**AVIS RELATIF À LA PROTECTION
CONTRE LES EVENTUELS EFFETS NOCIFS ET NUISANCES
PROVOQUÉS PAR LES RAYONNEMENTS NON IONISANTS
GÉNÉRÉS PAR DES ANTENNES ÉMETTRICES STATIONNAIRES**

Commune : WAVRE- Exploitant : TELENET GROUP

Référence exploitant : BW4610C

Rapport n° 3480 / 2025

Figure 1 : Vue en plan des lieux de séjour et des points de contrôle

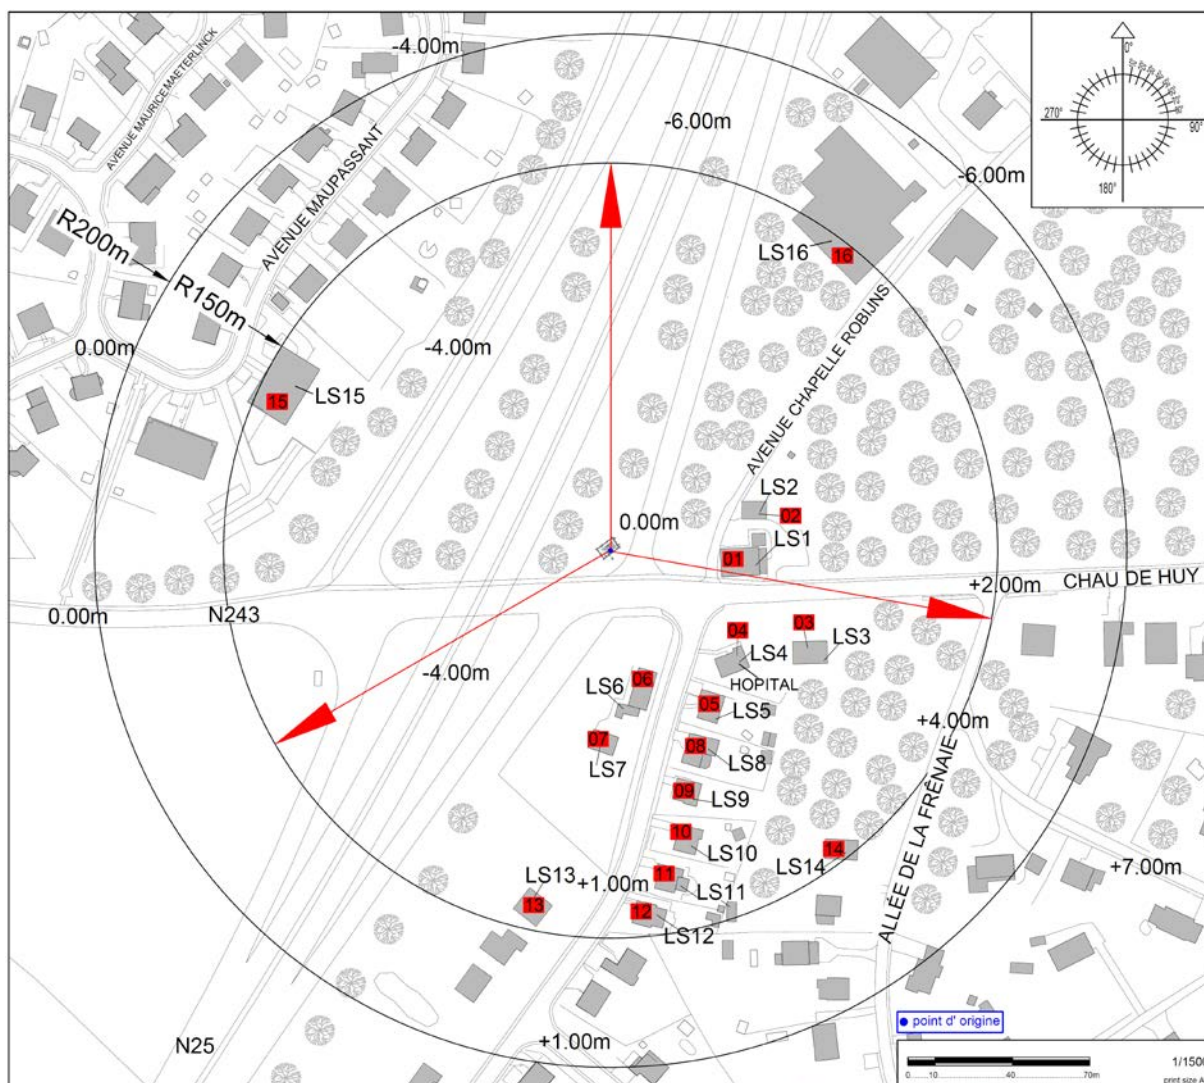
- le numéro du point de contrôle repris sur un des plans de la figure 1;
- le numéro du LS dans lequel se trouve le point de contrôle de la 1^{ère} colonne ;
- l'atténuation d'obstacle prise en compte pour le calcul de l'indice d'exposition dans le LS ;
- le résultat du calcul de l'indice d'exposition.

N° point de contrôle	LS	Atténuation (dB)	Indice d'exposition relatif à la limite par installation IE_i
1	LS1	3,0	0,916
4	LS4	3,0	0,708
3	LS3	3,0	0,572
5	LS5	3,0	0,296
6	LS6	3,0	0,285
16	LS16	3,0	0,213
7	LS7	3,0	0,208
8	LS8	3,0	0,182
15	LS15	3,0	0,151
13	LS13	3,0	0,139
9	LS9	3,0	0,111
14	LS14	3,0	0,100
10	LS10	3,0	0,077
2	LS2	3,0	0,067
11	LS11	3,0	0,065
12	LS12	3,0	0,063

En ce qui concerne les antennes de l'installation mentionnées dans le tableau 1, la distance maximale à laquelle la limite pourrait être atteinte, à l'extérieur, est égale à 131,2 m. S'il n'y a pas de LS à une distance inférieure, les antennes respectent forcément la limite d'immission.

Dans le cas des LS situés à l'intérieur des bâtiments, une atténuation d'obstacle est prise en compte et il en résulte que la distance maximale à laquelle la limite pourrait être atteinte se réduit à 93,0 m.
